STANDARDKONTROLL · KÖÖK JA TEHNIKA · NÄIDISARUANNE

Köök ja sisseehitatud tehnika

Sõltumatu kontroll enne vastuvõtuakti allkirjastamist ja lõppmakset.

OBJEKT	3-toaline korter, uusehitis Tallinn, Kristiine linnaosa · aadress eemaldatud	KONTROLLI AEG	02.09.2026, 10:00–12:40 kestus 2 h 40 min
TELLIJA	Eraklient nimi eemaldatud	KONTROLLIJA	Kodukontroll, mööbli ja tehnika spetsialist Little Kris OÜ
TÖÖVÕTJA	Köögimööbli tootja ja paigaldaja nimi eemaldatud	KOHAL VIIBISID	Tellija, paigaldaja esindaja
KONTROLLI LIIK	Standard · visuaalne ja funktsionaalne ilma demontaažita	ALUSDOKUMENDID	Pakkumus nr 24-118, köögi joonised (3 lehte), tehnika paigaldusjuhendid

FOTO 3.1 · KAABEL KORPUSE JA SEINA VAHEL

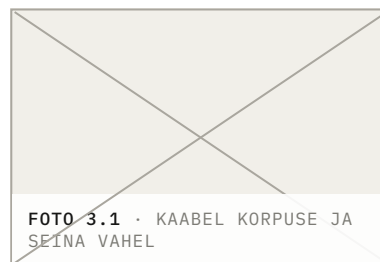
Pistikupesa nõudepesumasina taga on ligipääsmatu

Toitepistik on ühendatud seadme taga asuvasse pesasse, millele ei pääse ligi masinat välja tõmbamata. Toitekaabel on surutud seadme korpuse ja seina vahele. Tootja paigaldusjuhend nõuab, et pistik oleks ligipääsetav ilma seadet eemaldamata.

Viia pistikupesa naaberkappi (valamukapi külge) või paigaldada ligipääsetav lahutuslüli. Kaabel suunata nii, et see ei jääks korpuse ja seina vahele. Töö teeb elektrik.

FOTO 4.1 · KINNITUSKLAMBRITE KOHT TÖÖPINNA ALL

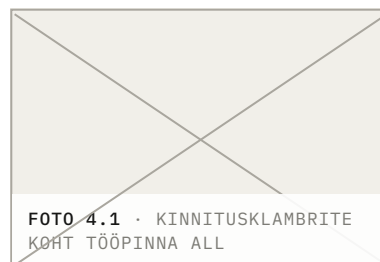
Nõudepesumasin ei ole tööpinna külge kinnitatud

Seade on kapiavasse lükatud, kuid tootja kinnitusklambrid tööpinna alla või külgeintesse on paigaldamata. Ukse avamisel ja alumise korvi väljatõmbamisel kaldub masin ette umbes 5 mm.

Kinnitada seade komplektis olevate klambritega tootja juhendi järgi, reguleerida jalad ja kontrollida loodsust.

FOTO 5.1 · AHJUKAPI TAGASEIN

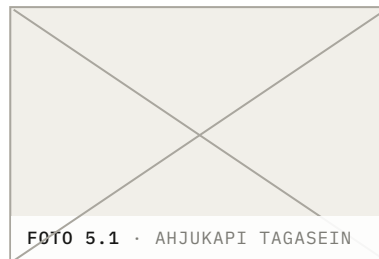
Ahju taga puudub ventilatsioonია

Ahjukapi tagasein on terve; tootja juhendi järgi peab tagaseinas olema ventilatsiooniava ja sokliosas õhu sissevool. Kuumutuskatsel (30 min, 200 °C) oli naaberfrondi pinnatemperatuur 47 °C.

Lõigata tagaseina tootja juhendi järgi ventilatsiooniava ja tagada õhu sissevool sokli kaudu (võre). Pärast parandust kontrollida frondi temperatuuri uuesti.

FOTO 6.1 · VAHE ÜLEMISES NURKAS

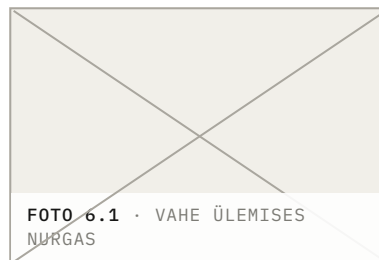
Nurgakapi ukse vahe ebaühtlane

Ukse ja naaberfrondi vahe on üleval 4 mm ja all 1 mm; uks ei ole hingedest reguleeritud. Sulgumine ja sumbutus töötavad korrektselt.

Reguleerida hinged kül- ja kõrgussuunas nii, et vahe on ühtlaselt 2–3 mm.

FOTO 8.1 · KRIIMUSTUS FRONDI SERVAL

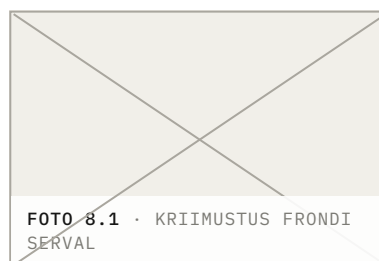
Sahtlifrondi serval kriimustus

Frondi ülemisel serval on umbes 20 mm pikkune kriimustus, mis ulatub läbi värvikihi. Muud frondid on kahjustusteta.

Vahetada front või leppida kokku hinnaalandus. Parandusvärviga katmine ei ole matil lakitud frondil püsiv lahendus.

Sokli otsapaneel kinnitamata

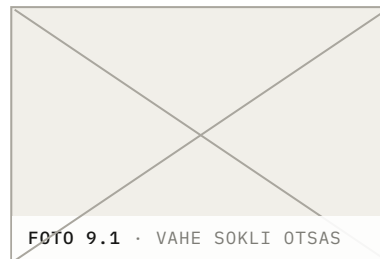
Sokli otsapaneel ei ole klambriga kinnitatud ja seisab 6 mm vahega; paneel liigub käega puudutades.

Paigaldada sokliklamber ja lõigata paneel täpselt mõõtu.

Ülakapi riulikandurid puudulikud

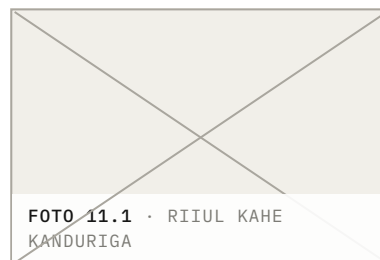
Ühel riulil on neljast kandurist kaks; riul seisab kaldu ja võib koormusel maha tulla.

Lisada puuduvad riulikandurid (2 tk) ja kontrollida teiste riulite kandureid.
